改善箇所説明図

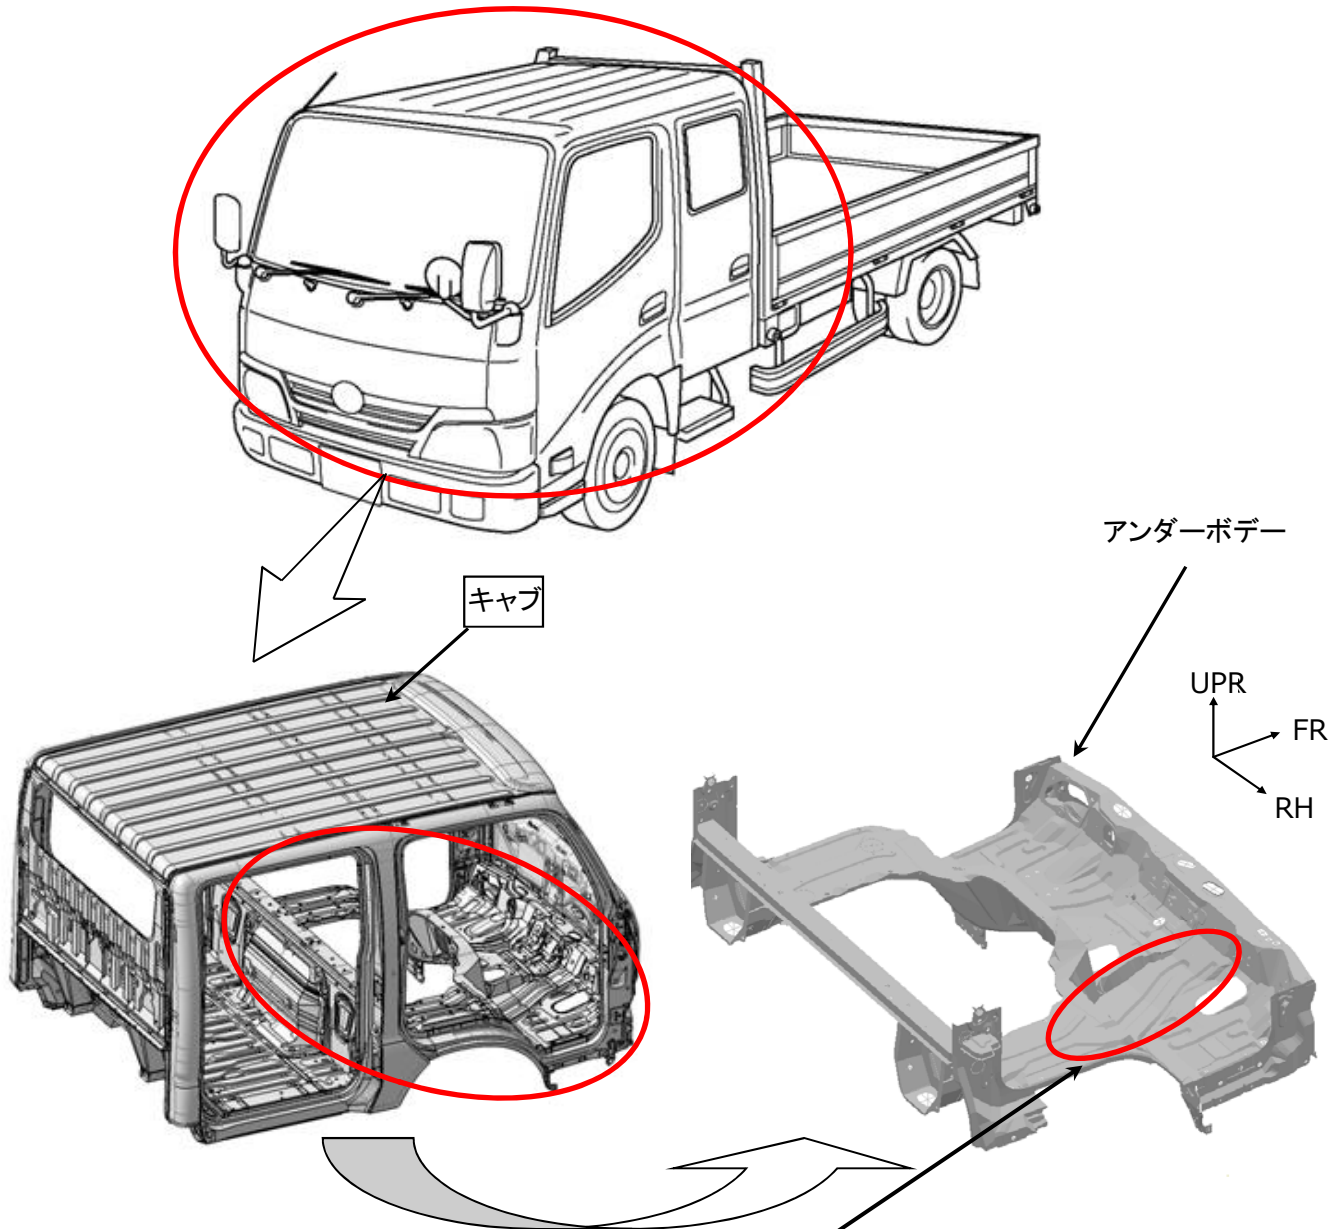
基準不適合発生箇所

小型トラックの車体(キャブ)の溶接工程において、アンダーボデー用自動溶接機のプログラムが不適切なため、シートベルト取付部付近の溶接打点が不足しているものがある。そのため、衝突時にシートベルト取付部が変形し、乗員を拘束できなくなるおそれがある。

全車両、当該溶接部を点検し、溶接打点が不足しているものは、キャブを良品に交換する。

識別:改善済車両には車台番号打刻位置の下側に黄色ペイントを塗布する。
